Vorhabenbezogener Bebauungsplan KRV725

"Riegel und Reiter auf dem Ringelberg"

Zwischenabwägung

Prüfung der im Verfahren abgegebenen Stellungnahmen

Abb. 1: Regionalplan Mittelthüringen, Karte 2-1 Sicherung des Kulturerbes (Auszug), Schutzbereiche für die Kulturerbestandorte, 09/2019

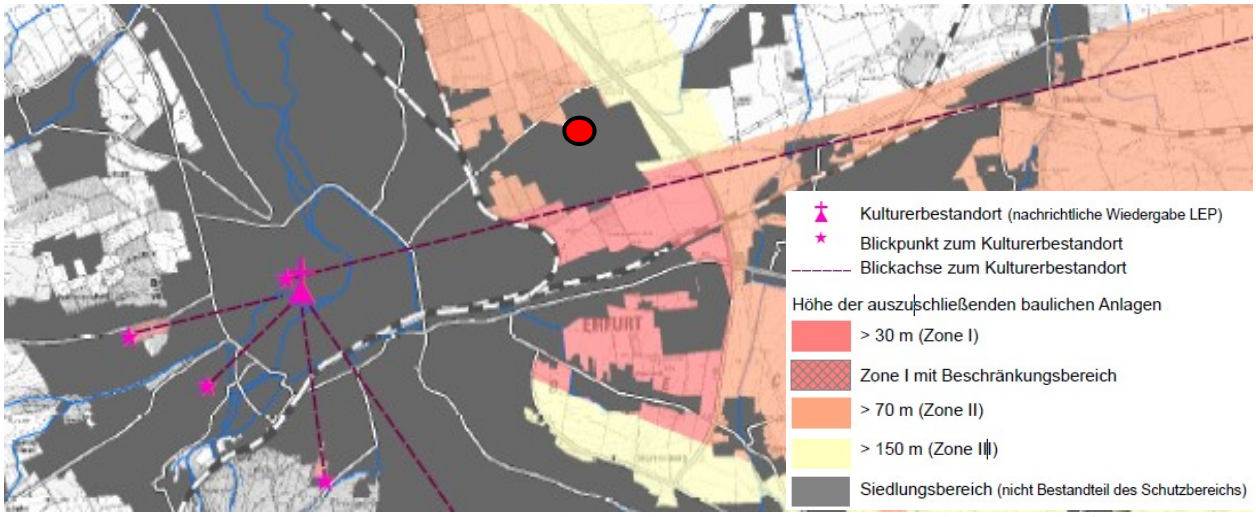
In Z 1.2.3 LEP wurde für den Kulturerbestandort Dom und Severikirche ein Umgebungsschutz geregelt, der nach dem 1. Entwurfs des Regionalplans Mittelthüringen (E-RP-MT) konkretisiert werden soll (vgl. Z 2-2 im E-RP-MT zum Kulturerbestandort KES-5). Nach Aussage der Vorentwurfsunterlagen soll in dem Plangebiet "mit Aussicht auf die Stadt mit Türmen und Dom" eine „Hochpunktentwicklung" realisiert werden. Im Rahmen der Entwurfserarbeitung ist zu prüfen, ob die beabsichtigte Baurechtschaffung des Vorhabens mit den o.g. raumordnerischen Vorgaben gegeben ist.

Eines der mit dem Bebauungsplan angestrebten Planungsziele ist die „städtebauliche Neugestaltung und Akzentuierung eines wichtigen Einfahrtsbereiches in die Stadt“ Erfurt.
Neben Überlegungen zu unterschiedlichen Wohntypologien und einer gezielten Nachverdichtung des Nahversorgungsangebotes am Ringelberg waren v.a. die bauliche Hochpunktentwicklung der östlichen Einfahrt in die Landeshauptstadt Erfurt mit einer qualitätvollen Landmarke sowie die Erlebbarkeit der attraktiven Aussicht auf die Stadt Ansatzpunkte für den Entwurfsansatz. Eine Setzung eines Hochpunktes im Verlauf der Einfahrtstraße auf der Anhöhe vor Eintreten in die Stadt, ist in Erfurt mehrfach vorzufinden.
Wie aus der Abbildung 1 (Auszug aus der Karte 2-1 Sicherung des Kulturerbes, Schutzbereiche für die Kulturerbestandorte Regionalplan Mittelthüringen, 09/2019) ersichtlich wird, befindet sich das geplante Vorhaben nicht in einer der Blickachsen zum Kulturerbestandort Dom und Severikirche. Das Gebäude soll durch eine bauliche Hochpunktentwicklung an östlichen Einfahrt in die Landeshauptstadt Erfurt eine qualitätvolle Landmarke setzen. Die geplante Höhe von ca. 26,5 m („Reiter“) bleibt weiter unter den in der Zone II maximal zulässigen 70 m. Das Vorhaben entspricht diesbezüglich den raumordnerischen Vorgaben.

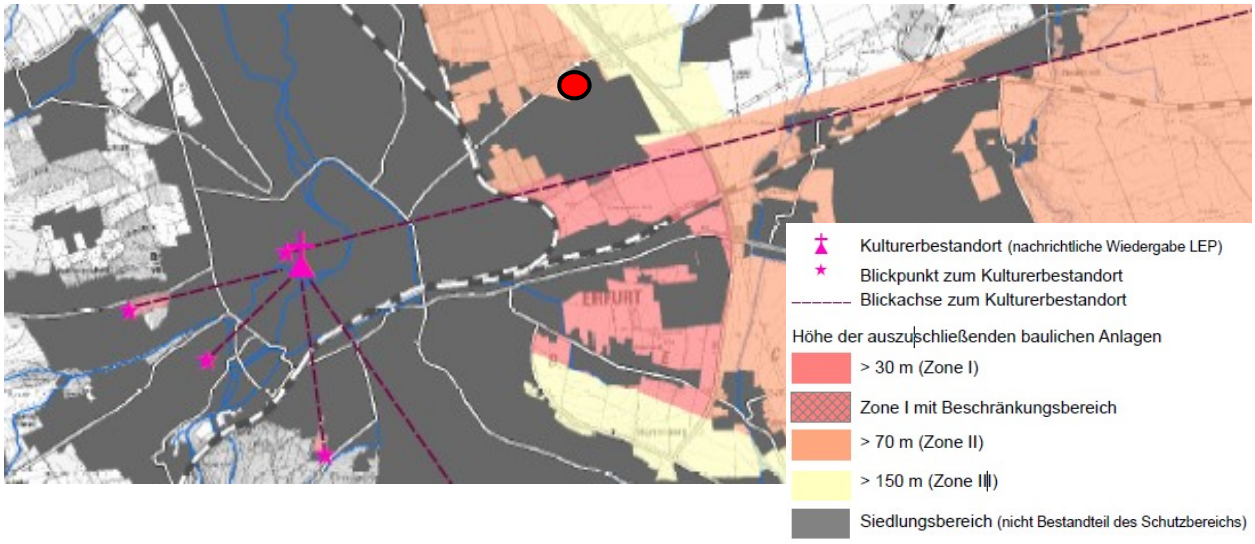
Das geplante Vorhaben wird aufgrund der dargestellten Gebäudekubatur und Gebäudehöhe weiträumlich wirksam. Die Planung sieht sehr breitgelagerte Großstrukturen vor. Um eine erhebliche Beeinträchtigung des Denkmalensembles des Ensembles Erfurter Altstadt, u.a. mit Dom und Severikirche, auszuschließen, ist eine Angabe zu Gebäudehöhen notwendig.
Wir regen an, im Rahmen der Umweltprüfung eine Visualisierung von den entsprechenden bekannten weiträumigen Blickpunkten (u.a. Petersberg, Cyriaksburg) zu erstellen.

Für die beiden Hochpunkte (Reiter und Reiterlein) wird neben der Zahl der Vollgeschosse auch die maximal zulässige Gebäudehöhe festgesetzt. Darüber hinaus sind die Ansichten einschl. der Höhenangabe aller Gebäudeteile auf der Planzeichnung unter Teil A2 dargestellt.
Auf eine Visualisierung des Baukörpers von weiträumigen Blickpunkten im Rahmen der Umweltprüfung wurde verzichtet.
In Z 1.2.3 Landes entwicklungsprogramm 2025 (LEP) wurde für den Kulturerbestandort Dom und Severikirche ein Umgebungsschutz geregelt, der nach dem 1. Entwurfs des Regionalplans Mittelthüringen (E-RP-MT) konkretisiert wurde (vgl. Z 2-2 im E-RP-MT ‚Kulturerbestandort KES-5). Wie aus der Abbildung (Auszug aus der Karte 2-1 Sicherung des Kulturerbes, Schutzbereiche für die Kulturerbestandorte Regionalplan Mittelthüringen, 09/2019) ersichtlich wird, befindet sich das geplante Vorhaben nicht in einer der Blickachsen zum Kulturerbestandort Dom und Severikirche. Das Gebäude soll durch eine bauliche Hochpunktentwicklung an der östlichen Einfahrt in die Landeshauptstadt Erfurt eine qualitätvolle Landmarke setzen. Die geplante Höhe von ca. 26,5 m („Reiter“) bleibt weit unter den in der Zone II maximal zulässigen 70 m. Das Vorhaben entspricht diesbezüglich den raumordnerischen Vorgaben.

Auszug aus dem rechtskräftigen Bebauungsplan EFN083 mit Kennzeichnung des Geltungsbereichs von KRV725

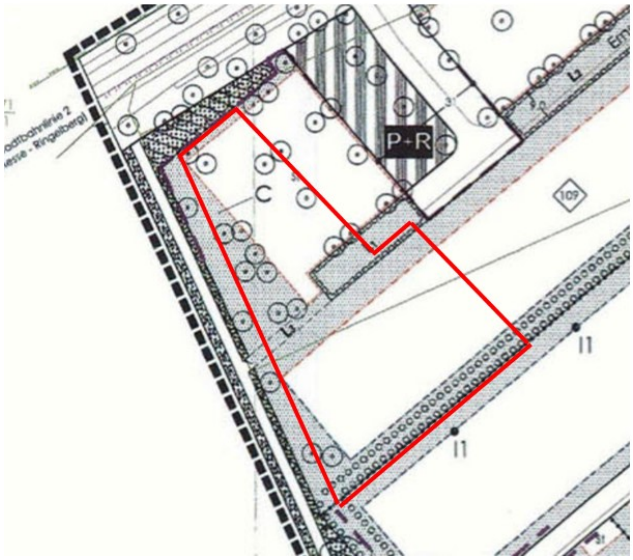
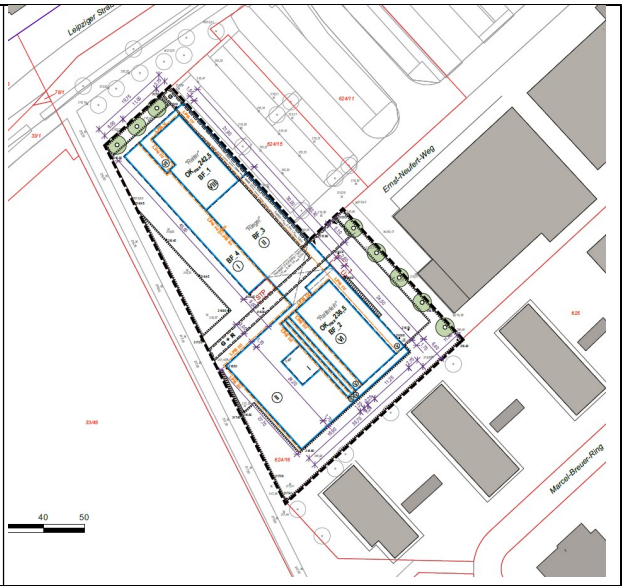
Die im Vorentwurf des Vorhabenbezogenen Bebauungsplans KRV725 und die beabsichtigten B-Plan Änderungen sind mit einer nachhaltigen und ökologisch verantwortungsvollen Stadtentwicklung nicht vereinbar. Zudem stehen diese im Widerspruch zu bisherigen Planzielen der vorherigen Bebauungspläne.
Weshalb sollen hier auf Drängen eines einzelnen Investors so gravierende Änderungen durchgeführt werden?

Das Vorhaben „Riegel und Reiter“ entspricht sowohl den mit der Aufstellung des B-Plans genannten Planungszielen der Stadt Erfurt (siehe Amtsblatt der Landeshauptstadt Erfurt Nr. 6 vom 03.04.2020) als auch den landesplanerischen und regionalplanerischen Erfordernissen und Zielstellungen und somit einer nachhaltigen und ökologisch verantwortungsvollen Stadtentwicklung.

Der Geltungsbereich des vorhabenbezogenen Bebauungsplans KRV725 umfasst einen Teilbereich des rechtsverbindlichen Bebauungsplanes EFN083 „Wohngebiet Ringelberg“ (seit 20.04.1996 rechtsverbindlich, 1. vereinfachte Änderung trat am 10.10.1997 in Kraft, 2. Änderung trat am 14.07.2006 in Kraft). Der südliche Teil des jetzigen Plangebiets ist im EFN083 als Baufläche „Sondergebiet Wohngebietszentrum“ dargestellt, der nördliche Teil als eine Fläche für Stellplätze.

Die Flächen werden durch den vorhabenbezogenen Bebauungsplan KRV725 überplant – die eingetragenen Gehrechte zugunsten der Allgemeinheit werden (leicht versetzt) übernommen, die Eingriffs-/Ausgleichsbilanzierung im Grünordnungsplan erfolgt auf der Grundlage der Festsetzungen des EFN083.
